Forhåndstilsagn om avkjørsel – fv. 397 – gnr. 212 bnr. 23 – Lindås kommune – Reviderte krav

Veg/sted: fv. 397 – hp 1 – km 0,820 / gnr. 212 bnr. 23 i Lindås kommune.

N
 Fv. 397 Mykingvegen
 Eikanger, Lindås kommune
 Avkjørsel til gnr. 212 bnr. 23
 31.05.2017
 Målestokk 1:500
 Statens vegvesen

PRINSIPPSKISSE

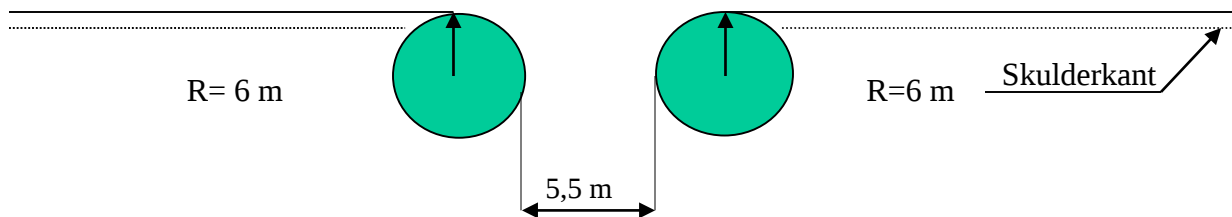
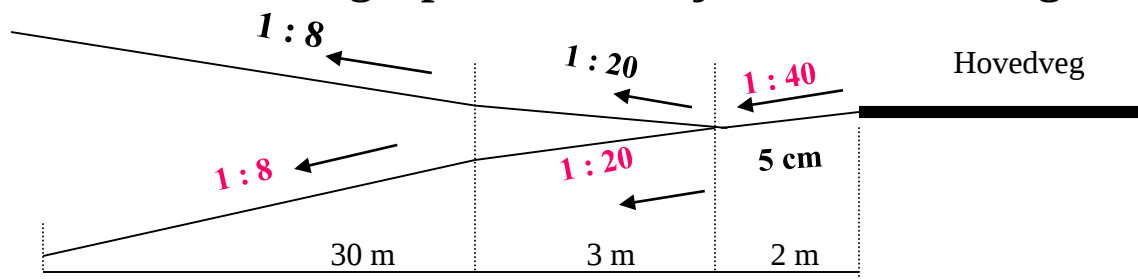
Tilsvarende siktlengder som vist på tegningen må også gjerast gjeldande for trafikken som kjem på hovedvegen og skal inn i avkjørsla (sikt bakover og framover langs hovedvegen)

Av hensyn til snø og vegetasjon skal det i frisiktsonen vera fritt for sikthinder høgare enn 0,5 m. over hovedvegens nivå

Krav til svingradius for avkjørsla :

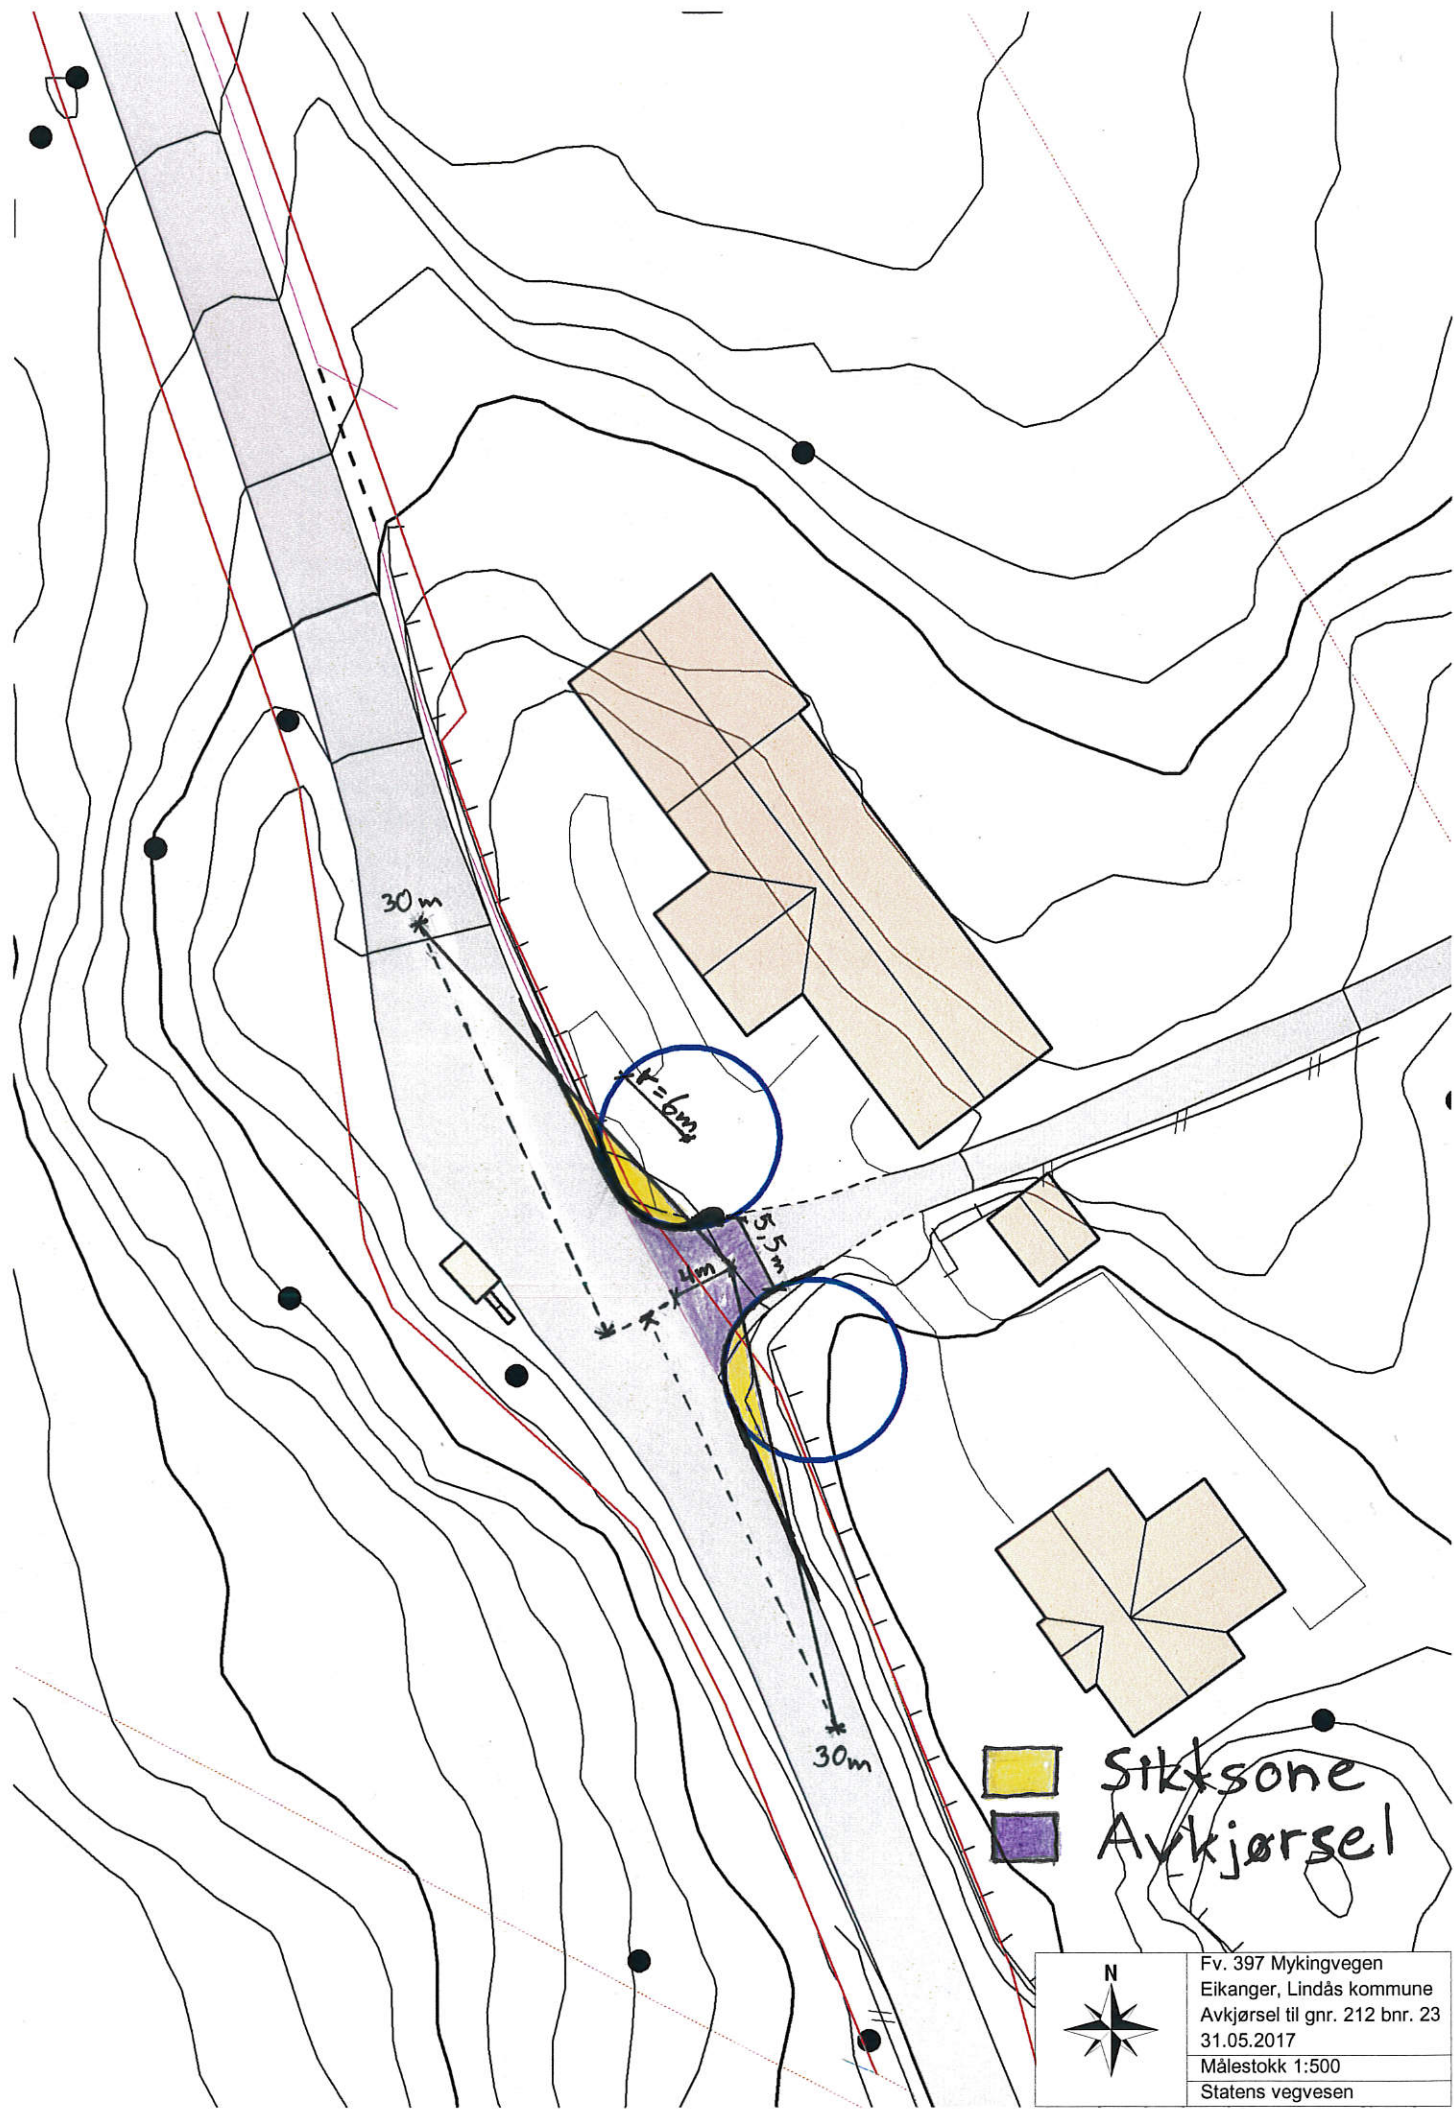
4. Frisikt 1,1 meter over bakken 4 meter inn i avkjørselen skal være minimum 30 meter til begge sider av kjørebane. På vedlagte skisse er siktsone markert med gul farge. Eventuelle planter o.l. i siktsone skal ikke være høyere enn 0,5 meter over tilhørende vegnivå, og vegbanen skal være synlig fra øyehøyde i avkjørselen. Det er behov for noe vegetasjonsrydding mot venstre, ellers regnes siktkravet som oppfylt i avkjørselen i dag.

5. **Svingradius skal være 6 meter (diameter 12 meter). Svingradius skal markeres tydelig f.eks. med grøft eller annen avvisende kant mot sideterrenget. Det smaleste punktet i avkjørselen skal være maksimalt 5,5 meter bredt, og avkjørselen må derfor innsnevres. Utformingen må tilpasses stedlige forhold, slik som dagens mur, og skal strekke seg minst 4 meter ut fra vegkant (hvitstripe).**
